泊発電所3号炉

基準津波に関するコメント回答

(地震に伴う津波と地震以外の要因に伴う津波の組合せ)

令和5年5月19日
北海道電力株式会社

「5.5 泊発電所の波源の特徴を踏まえた組合せ評価の方針（水位上昇側）」(1/3) 検討方針（検討対象波源の変更）

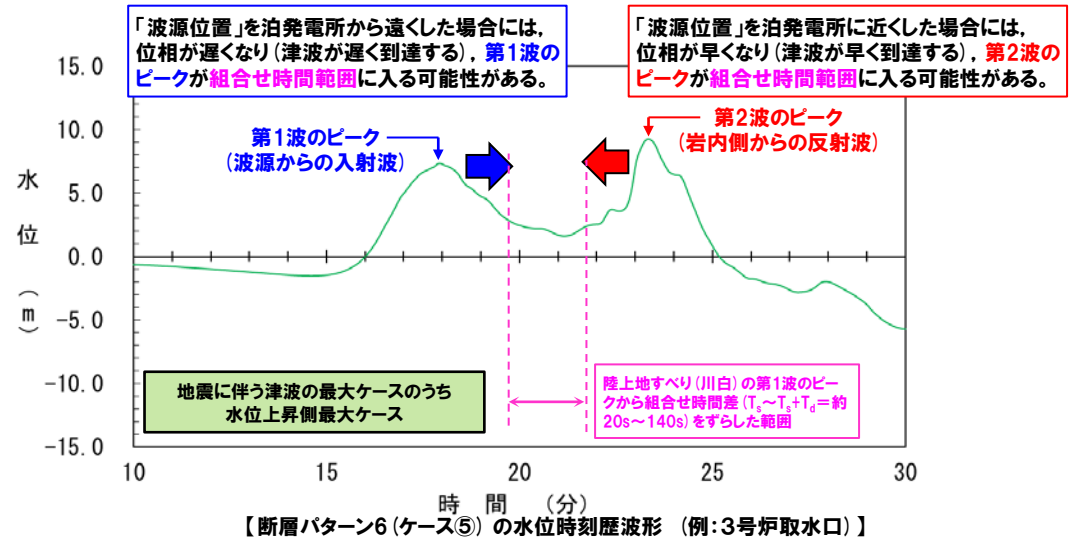
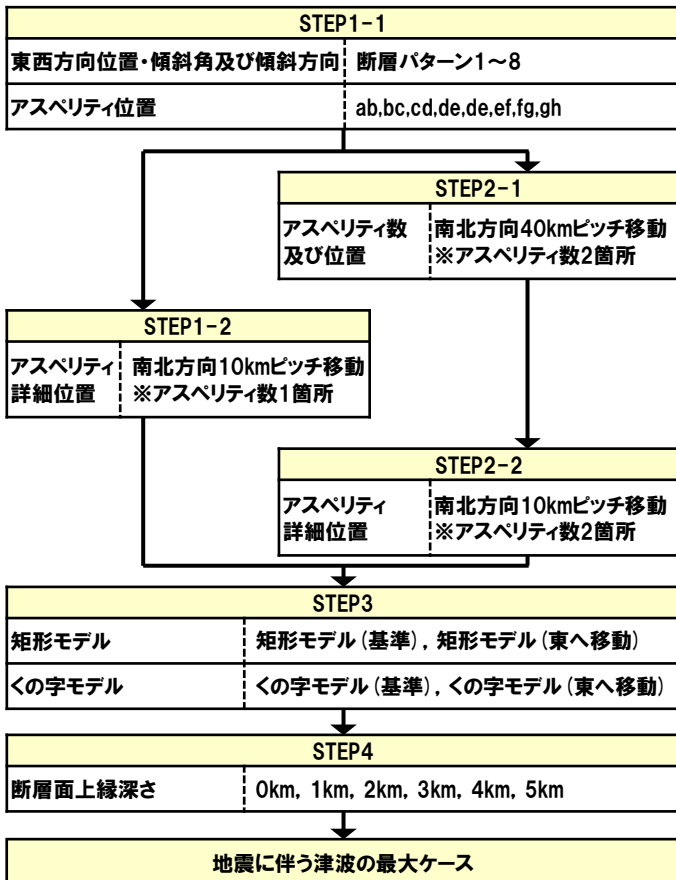
No	指摘事項	回答方針
	<p>地震による津波と陸上地すべりによる津波の組合せ評価において、地震による津波の評価結果のうち水位下降側の波源として選定したものが、組合せ後に水位上昇側の最大水位となったことを踏まえ、<u>現在の組合せ候補としている波源で、組合せ後の水位に影響の大きい波源が選定できているのかについて、分析結果を踏まえて根拠を明確にした上で説明すること。</u></p> <p>検討の具体例は以下のとおり。</p>	<p>「5.5 泊発電所の波源の特徴を踏まえた組合せ評価の方針 (水位上昇側)」において説明</p> <p>○令和5年3月24日審査会合の組合せ候補とした波源 (地震に伴う津波の最大ケース) を用いた分析では、組合せ評価の最大ケースを選定できているか明確に示せないと考えている。</p> <p>○地震に伴う津波として想定される波源 (最大ケース以外) を対象に分析・追加解析※を実施することで、根拠を明確にした上で、組合せ評価の最大ケースを示す方針とする。</p> <p>※既往の検討ケースだけでは、一部の断層パラメータの変動による影響が確認できないため、根拠を明確にした上で説明するに当たっては、追加解析が必要である。</p>
33	<p>【水位上昇側】</p> <ul style="list-style-type: none"> ➢ 陸上地すべり (川白) の第1波を対象としたこれまでの分析・評価結果を踏まえ、地震に伴う津波のうち<u>組合せ時間範囲において第1波又は第2波のピークが生じる波源を特定して示すこと。</u> ➢ その上で、組合せ時間範囲における組合せ後の津波水位が高くなる波源の組合せについて、波源のパラメータを変更した場合の波形に与える影響を考慮して検討すること。 	<p>「5.6 陸上地すべり (川白) の第1波と地震に伴う津波の第2波の組合せ評価 (東移動)」 「5.7 陸上地すべり (川白) の第1波と地震に伴う津波の第1波の組合せ評価 (西移動)」において説明</p> <p>【概略パラメータスタディ (位相の観点)】</p> <p>○<u>陸上地すべり (川白) の第1波の組合せ時間範囲</u>において地震に伴う津波の<u>第1波又は第2波</u>のピークが生じる波源を示した上で、組合せ評価において水位が大きくなる可能性のある波源を選定する。</p> <p>【詳細パラメータスタディ (水位の観点)・組合せ評価】</p> <p>○上記において選定した波源を対象に、断層パラメータの変動を考慮し、<u>組合せ評価の最大ケース</u>を選定する。</p>

- 地震に伴う津波の最大ケースを用いた組合せ評価・波源選定の妥当性を示すことを目的として、地震に伴う津波の最大ケースを対象とした分析・追加解析を実施した。
- 組合せ評価において、**陸上地すべり（川白）の第1波のピーク**と地震に伴う津波の**第1波**又は**第2波**のピークが重なり、水位が大きくなる可能性を踏まえて、波源位置（位相）の変動を考慮した追加解析の結果は、以下のとおりである。
 - **陸上地すべり（川白）の第1波**と地震に伴う津波の**第1波**の組合せ評価：ピークが重なり、水位が大きくなった。
 - **陸上地すべり（川白）の第1波**と地震に伴う津波の**第2波**の組合せ評価：ピークは重ならない結果となった。

- 泊発電所の波源の特徴を踏まえたうえで、組合せ評価の最大ケースを選定する。

- 令和5年3月24日審査会合の組合せ候補とした波源（地震に伴う津波の最大ケース）を用いた分析では、組合せ評価の最大ケースを選定できていないか明確に示せないと考えている。
- 地震に伴う津波として想定される波源（最大ケース以外）を対象に分析・追加解析※を実施することで、根拠を明確にした上で、組合せ評価の最大ケースを示す方針とする。

※既往の検討ケースだけでは、一部の断層パラメータの変動による影響が確認できないため、根拠を明確にした上で説明するに当たっては、追加解析が必要である。

審査会合指摘事項に対する回答(指摘事項 230330-05)(1/2)

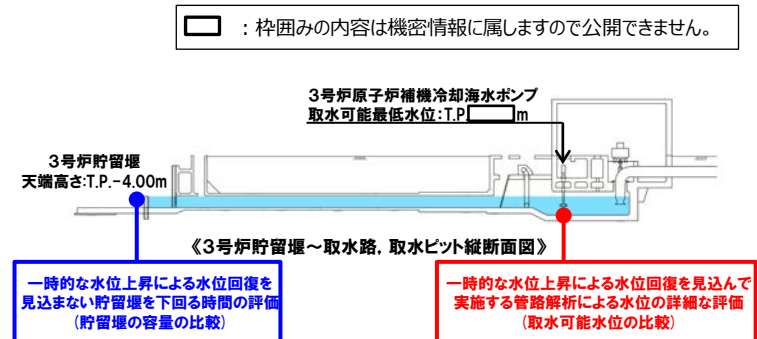
引き波時における冷却に必要な海水の確保について、一時的な水位上昇による水位回復を見込まない貯留堰を下回る時間の評価と、一時的な水位上昇による水位回復を見込んで実施する管路解析による水位の詳細な評価のうち、設計としてどちらを基準適合上の評価とするのか、速やかに資料を用いて説明すること。

○上記評価のうち、「一時的な水位上昇による水位回復を見込まない貯留堰を下回る時間の評価(貯留堰の容量の比較)」は、一時的な水位上昇による水位回復を見込まないことで保守性を有する評価方法と考えられることから、耐津波設計における基準適合上の評価方法として選定する。
